REF: CONTRATO DE EJECUCIÓN DE LAS OBRAS DE EDIFICIO ÚNICO JUDICIAL SITUADO EN LA AVENIDA DE LA CONSTITUCIÓN Nº 188, EN TORREJÓN DE ARDOZ (MADRID). EXPTE. 20/2020, SUSCRITO ENTRE OBRAS DE MADRID Y GESTIÓN Y EJECUCIÓN DE OBRA CIVIL S.A.U. (EN ADELANTE GYOCIVIL)

ASUNTO: TRÁMITE AUDIENCIA MODIFICADO

ASUNTO: TRAMITE AUDIENCIA AL CONTRATISTA MODIFICACION CONTRATO DE OBRAS

ANEXO II

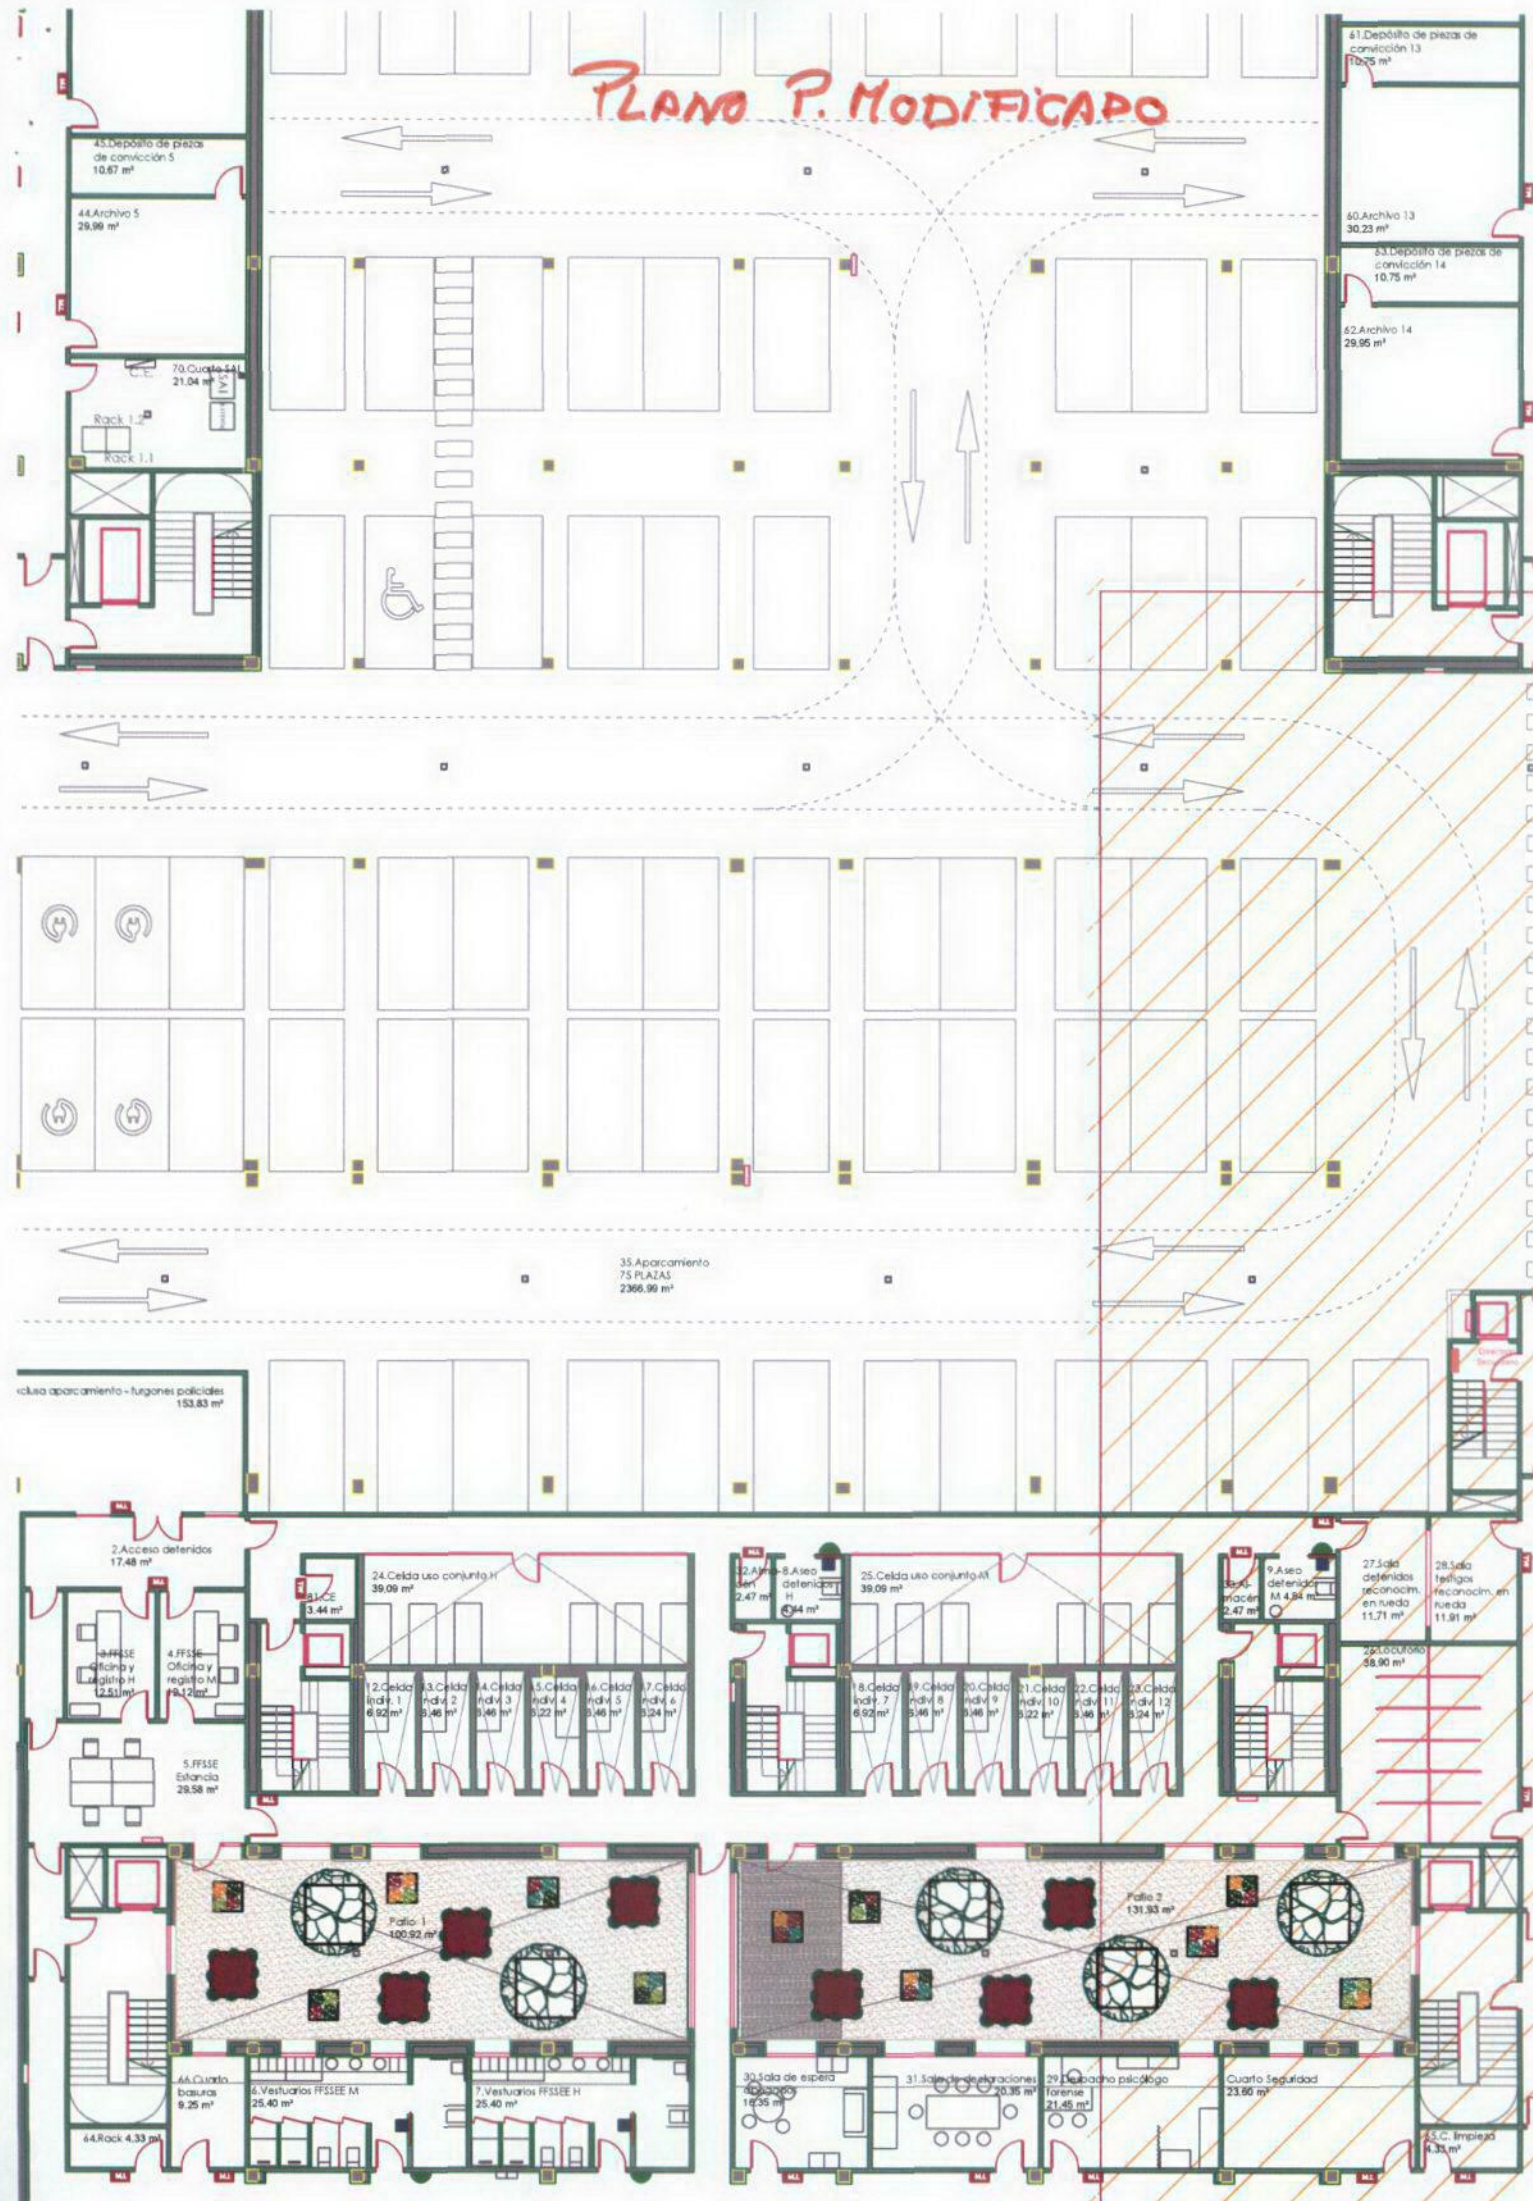
Es cierto que la obra se ha visto afectada por la aparición de un colector de 1500 mm. en fase de excavación cuya afección no había sido considerada por el proyectista en los planos de ejecución de la cimentación y sótanos, lo que ha obligado a modificar totalmente la disposición de la obra, a tal punto que la planta del edificio se ha alterado sustancialmente, y el sótano se ha visto afectado, con reducción de las plazas de aparcamiento, según se reconoce expresamente en la página 19 del archivo pdf de la Memoria del modificado:

Pareciera que solo afecta al sótano del edificio. La realidad es que afecta a toda la disposición del edificio, según se aprecia de la simple comparación de la planta de los planos iniciales y los planos del modificado que se adjuntan como **ANEXO II** del presente escrito.

Sin embargo, por las razones que fueran, los planos de sótano del proyecto de obra no lo recogen. En consecuencia, **no nos encontramos ante una circunstancia sobrevenida**. Era conocida al tiempo de la licitación de la obra, pero se descartó en proyecto que afectara a la ejecución de la obra tal y como había sido inicialmente concebida.
